【 家串小学校 】 通学路危険箇所点検表(防犯の観点含む)

点検日 2025/5/23

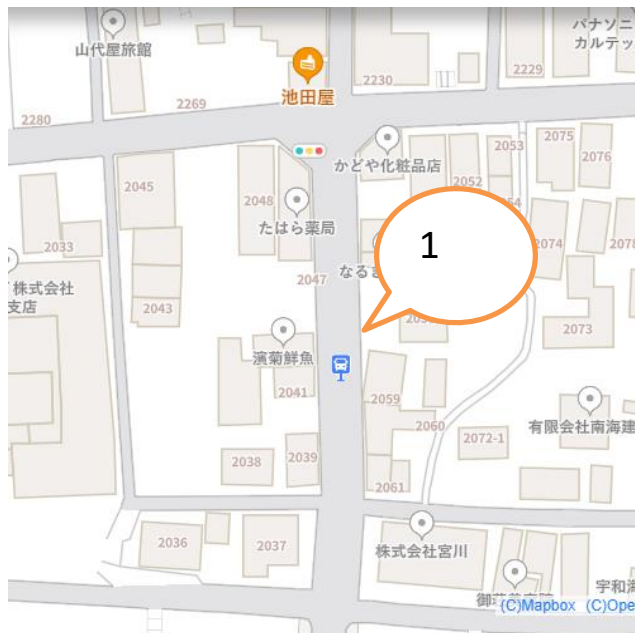
番号	危険箇所住所	目標物	道路別				選定理由(どう危険なのか)	対応関係機関					対応策	
			国道	県道	町道	その他		教育委員会	警察	道路管理者				その他
										国	県	町		
1	愛南町家串	家串小学校			○		側溝の中に土砂が堆積しており、排水機能が低下し、大きな水たまりができる。そのため、雨天時には児童の登下校に支障をきたしている。(写真1、2、地図3)					○		【建設課】 土砂撤去を実施する。
2														
写真														
	1	2			3
